改善箇所説明図

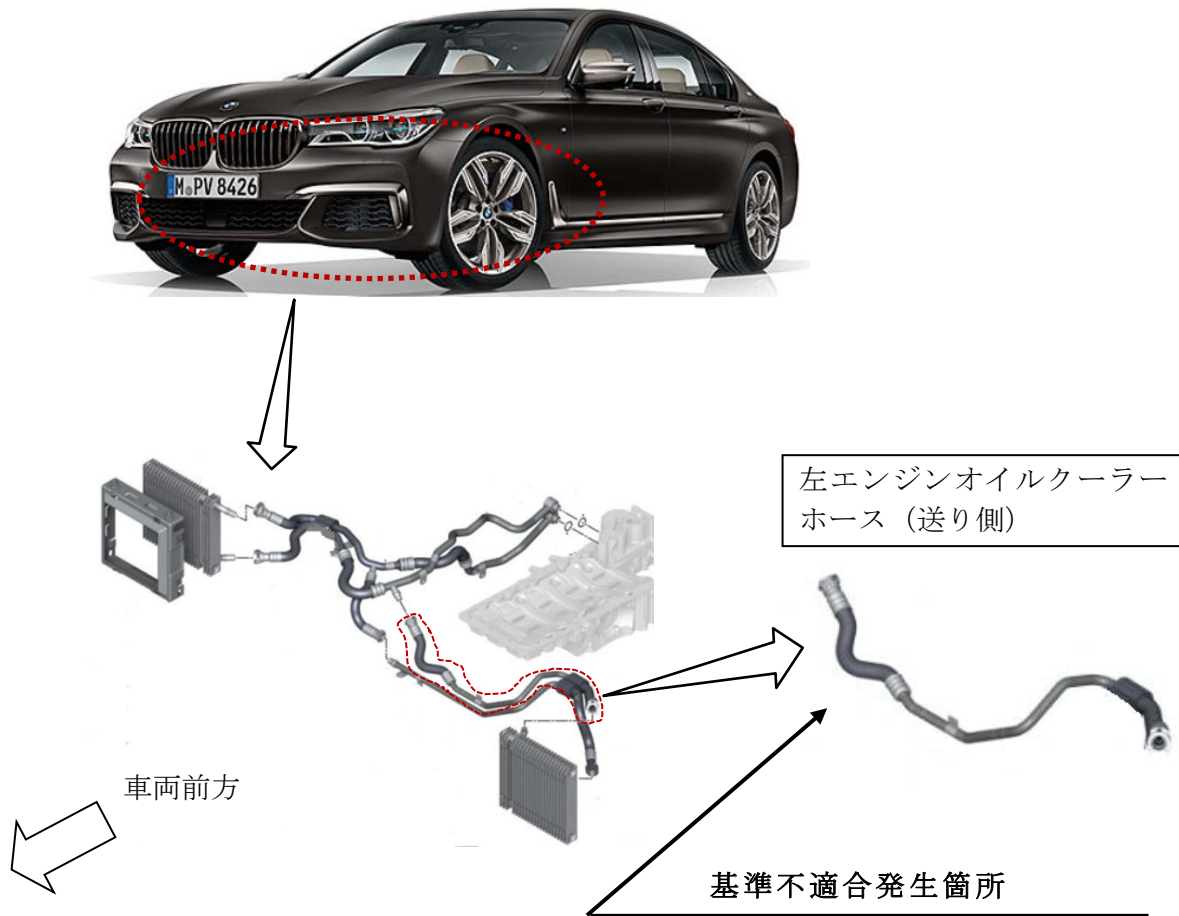
エンジン冷却装置において、左側のエンジンオイルクーラーホース（送り側）の製造が不適切なため、耐熱性が不足したクーラーホースが組み付けられたものがある。そのため、エンジンオイルの熱影響により、クーラーホースが破損してオイルが漏れ、最悪の場合、漏れたオイルがフロントブレーキディスクに付着し、フロントブレーキの制動力が低下するおそれがある。

注) は、交換する部品を示す。

全車両、左側のエンジンオイルクーラーホース（送り側）を良品に交換する。

識別：ボンネット左ダンパー上側取り付け部に、白ペンを塗布する。
